Opinia 0133/25/25

z wyników przeprowadzonych oględzin - sprawdzenia stanu technicznego urządzeń kominowych

w Gliwicach ul. Daszyńskiego nr 19
dotycząca lokalu nr 1 Ob. Wspólnota Mieszkaniowa ROM - 1
sporządzona przez posiadającego wymagane uprawnienia pracownika Sp-ni mistrza kominiarskiego
P. Waldemar Kandziora, Przemysław Nowicki w celu:

Szkic orientacyjny

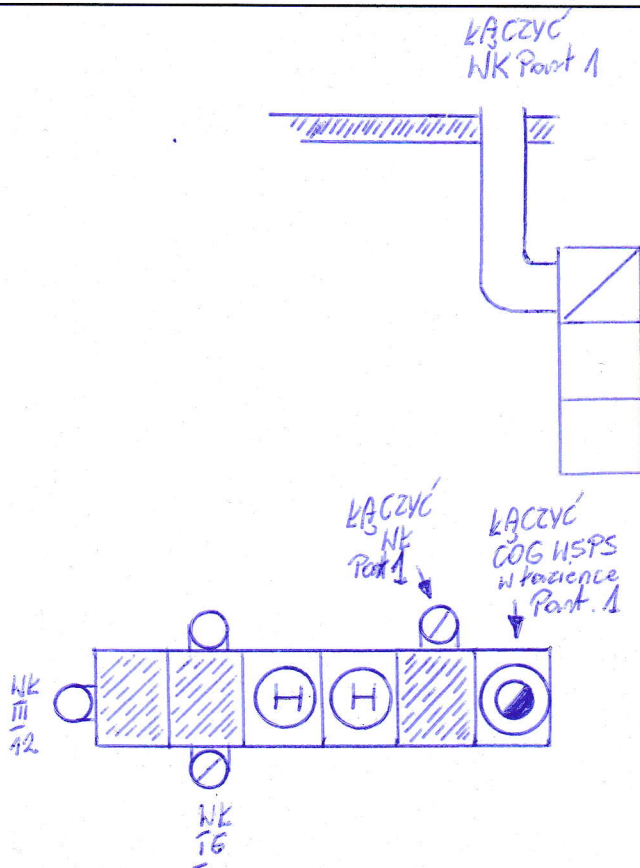
Wskazano przewody kominowe do podłączenia kotła C.O – Gazowego WSPS i wentylacji
w pomieszczeniu łazienkowym po byłym „Junkersie”, oraz podłączeniu wentylacji zgodnie z projektem.

1. Wskazany przewód kominowy spalinowy zaizolować wkładem powietrzno – spalinowym
WSPS o przekrojach min. \varnothing 125/80 mm. lub \varnothing 100/60 mm.
2. Kratki wentylacyjne w pomieszczeniu kuchennym oraz łazienkowym zabudować bez żaluzji. (14x14 cm.)
3. Wykonać nawiew do pomieszczenia kotła (nie dotyczy przy montażu kotła z zamkniętą
komorą spalania i odprowadzeniu spalin systemem WSPS).
